ARPAT – DIREZIONE TECNICA - Settore VIA/VAS
Via Ponte alle Mosse 211 - 50144 - Firenze

Oggetto: [ID: 6018] VIA Statale e Verifica del Piano di Utilizzo Terre, ex D.P.R. 120/2017, art. 24 - "Progetto SS 1 Aurelia. Variante in Comune di Massa – 1° Lotto (Canalmagro-Stazione)".
Proponente: ANAS S.p.A.. **Contributo istruttorio**

Figura 1: stralcio planimetrico con individuazione (ovali **rossi**) dei recettori utilizzati per le stime.

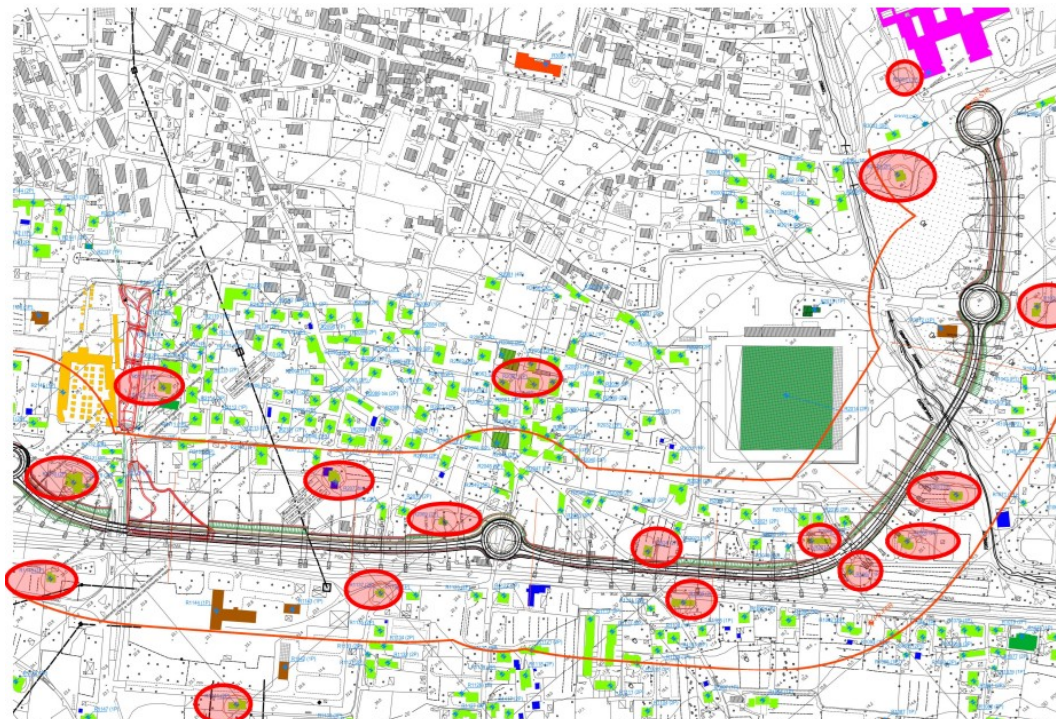
Risposta del proponente: le stime richieste sono state effettuate e presentate dal proponente nel documento “Approfondimento”, all'interno del quale sono stati selezionati 17 recettori puntuali secondo il seguente criterio: per ogni tratto di 150 m della nuova variante viene scelto il ricettore residenziale più prossimo ad essa su entrambi i lati della strada; il proponente individua inoltre altri ricettori situati a distanza maggiore tra cui l'Ospedale del Cuore “Gaetano Pasquinucci”.

Si rileva che non emergono evidenti lacune e/o inesattezze nell'esecuzione delle stime e l'ordine di grandezza dei risultati sembra compatibile con quello dei ratei emissivi impostati. **Si osserva** che un maggior livello di accuratezza nella valutazione dei risultati presentati si sarebbe potuto ottenere avendo a disposizione i file di controllo del codice di calcolo utilizzato dal proponente, che tuttavia non sono pervenuti all'attenzione di questa Agenzia (si veda quanto successivamente riportato in merito alla richiesta relativa ai file di input e di controllo utilizzati per l'implementazione del software AERMOD).
